POR MEDIO DE LA CUAL SE NIEGA UN PERMISO DE VERTIMIENTOS Y SE ADOPTAN OTRAS DETERMINACIONES

EL SUBDIRECTOR GENERAL DE RECURSOS NATURALES DE LA CORPORACIÓN AUTÓNOMA REGIONAL DE LAS CUENCAS DE LOS RÍOS NEGRO Y NARE "CORNARE", en uso de sus atribuciones legales, estatutarias, delegatarias, y

Que mediante Auto de trámite se procedió a declarar reunida la información para decidir acerca del trámite solicitado por los señores **CARLOS ALEJANDRO CALLE PIEDRAHITA** y **JUAN SANTIAGO CALLE PIEDRAHITA**, identificados con cédulas de ciudadanía número 71.651.227 y 98.554.386, respectivamente, a través de su Apoderado el señor **JESUS MARIA RENDON COLORADO**, identificado con la cédula de ciudadanía número 70851861, para el sistema de tratamiento de aguas residuales domésticos para el desarrollo del PROYECTO PARCELACION LA FRONTERA localizada en la vereda Pavas, del municipio de El Santuario.

f) Estudios técnicos y diseños de la estructura de descarga de los vertimientos, que sustenten su localización y características, de forma que se minimice la extensión de la zona de mezcla:

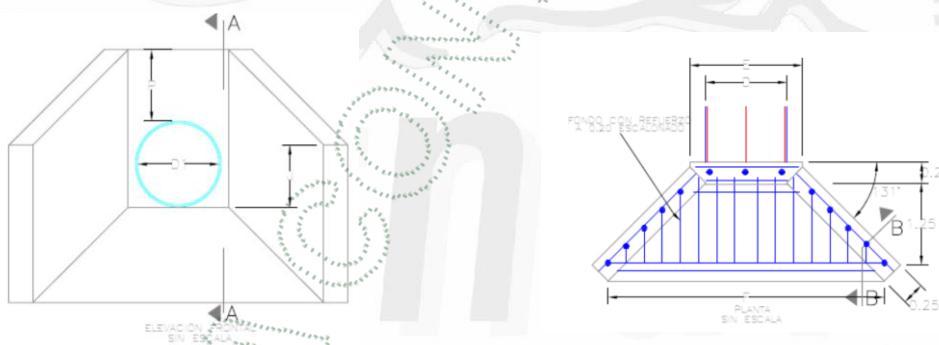
Luego, en el oficio con radicado CE-14625-2025 se indica que, la infraestructura estará compuesta por dos obras, la tubería de flujo libre por gravedad que conducirá el caudal a verter que saldrá del sistema de tratamiento de aguas residuales y la otra la estructura de descarga que soportará la tubería que conduce el vertimiento hasta la quebrada Las Pavas.

La obra de descarga propuesta es similar a un descole de alcantarilla circular, que se compone de un muro cabezal, una estructura tipo aleta a ambos lados del muro y una losa en la descarga que tendrá el mismo diámetro de la tubería (4 pulgadas). Estas estructuras serán en concreto. De esta manera, se presenta el cálculo de la capacidad máxima de la obra de descarga, con un caudal de 7,63 l/s,

Se identifica que, la estructura de descarga propuesta está sobredimensionada de acuerdo con el caudal de diseño y de vertimiento de la PTAR, el caudal de diseño de la estructura supera en un 2.284% el caudal de vertimiento según la capacidad del sistema de tratamiento. Esta debe garantizar el menor impacto en el cauce con infraestructura que disminuya la socavación de la fuente hídrica receptora.

- Presentar la información en cumplimiento del numeral 9 del artículo 2.2.3.3.5.3. del Decreto 1076 de 2015, e incluir los siguientes aspectos:
 - ✓ Presentar diseños (memorias de cálculo con un archivo en Excel que permita revisar las fórmulas empleadas en el dimensionamiento de la estructura de descarga y la estructura de disipación).

- ✓ Capacidad hidráulica de la estructura de descarga.
 - ✓ Dimensiones (altura, ancho, longitud, diámetro, pendiente longitudinal).
 - ✓ Plano con vista en planta de la estructura de disipación, en el que se detalle su ubicación en relación con la fuente receptora, además de indicar cómo se garantizará la descarga en la cota de agua de la misma, asimismo detallar cómo estará conectada esta con la estructura de descarga.

- ✓ Profundidad de socavación de la fuente hídrica receptora del vertimiento. Nota: reiterar al usuario que la estructura de descarga propuesta debe ser
